**Verslag huishoudelijke elektrische installatie op laagspanning en zeer lage spanning****Algemeen:**

Referentie: <b>006-20260402-05</b>	Datum controle: <b>02/04/2026</b>
Keurder: <b>006</b>

Eigenaar:	<b>Onbekend</b>	EAN-code:	<b>Onbekend</b>
Adres installatie:	<b>Koning Leopoldlaan 75, 2260 - Westerlo</b>	Nummer teller(s):	<b>12790079</b>
		Distributienetbeheerder installatie:	<b>Fluvius</b>
Datum uitvoering installatie:	<input checked="" type="checkbox"/> Vóór 01/10/1981 <input type="checkbox"/> Tussen 01/10/1981 en 01/06/2020 <input type="checkbox"/> Vanaf 01/06/2020		
Type:	<input checked="" type="checkbox"/> Wooneenheid <input type="checkbox"/> Niet-huishoudelijk <input type="checkbox"/> PV <input type="checkbox"/> Batterij <input type="checkbox"/> Laadpaal

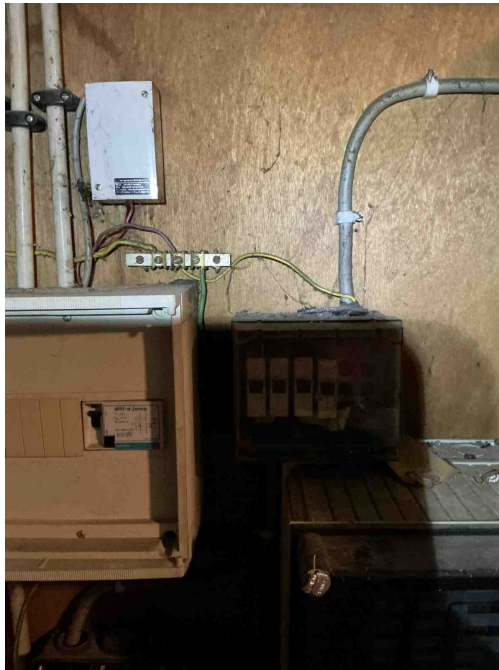
**D24** - De differentieelstroombeschermingsinrichtingen die worden geplaatst in huishoudelijke installaties dienen tenminste van het type A te zijn (Boek 1: 5.3.5.3).

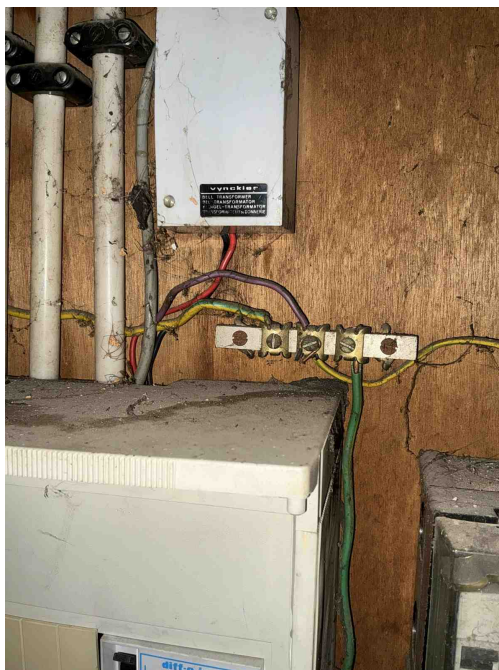
**A10** - De aardingsonderbreker ontbreekt (Boek 1: 5.4.3.5).

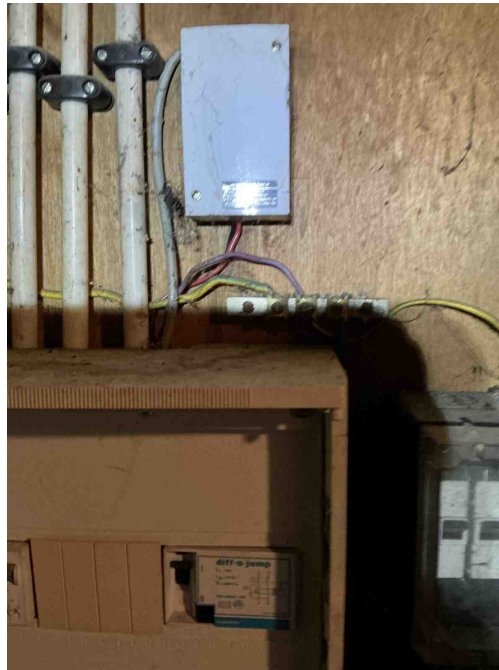
**C20** - De kleurencombinatie voor de PE of PEN geleider is niet geel/groen (Boek 1: 5.1.6.2).

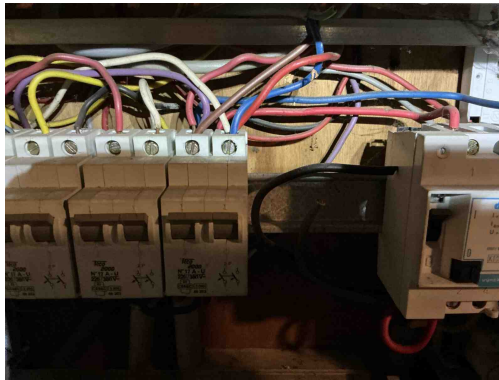
**C21** - Het gebruik van geleiders van het type VOB, zonder bijkomende afscherming is niet toegestaan (Boek 1: 5.2.9.6).  
*Opmerking: Boven bord2, contactdoos garage*

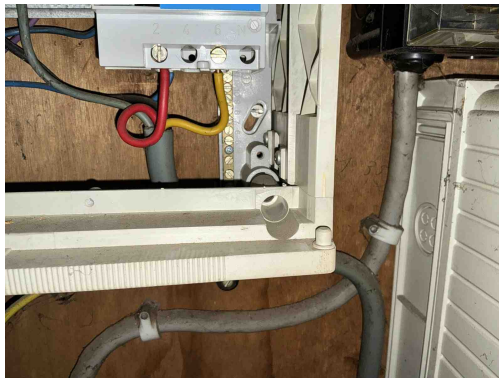
**T21** - Het elektrisch materieel is niet geplaatst volgens de voorschriften van de fabrikant/ regels van goed vakmanschap . (Boek 1: 1.4.1.3)

*Opmerking: Schroeven bord1 en bord2 automaat bord2*

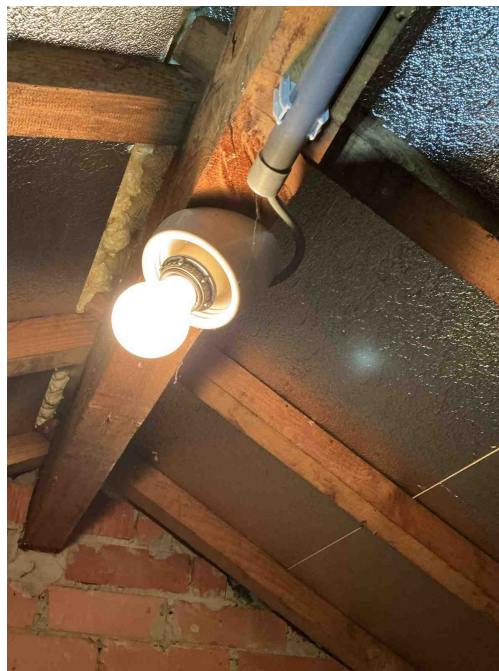
Toestellen klasse 00 en 0I zijn verboden.  
*Opmerking: Inkomhal*

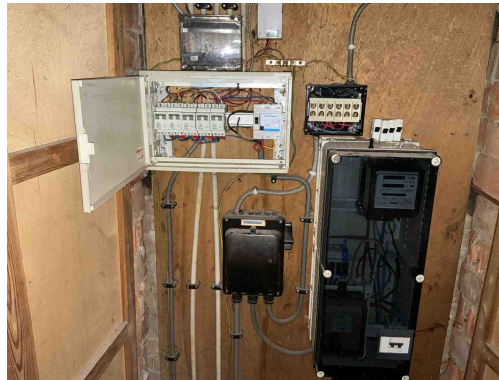
**B26** - Het elektrisch bord kon niet gedemonteerd worden (Boek 1: 5.3.5.1).  
*Opmerking: Bord4*

**B29** - Het elektrisch verdeelbord in een huishoudelijke ruimte is niet voorzien van een deur (Boek1: 5.3.5.1).  
*Opmerking: Bord4*
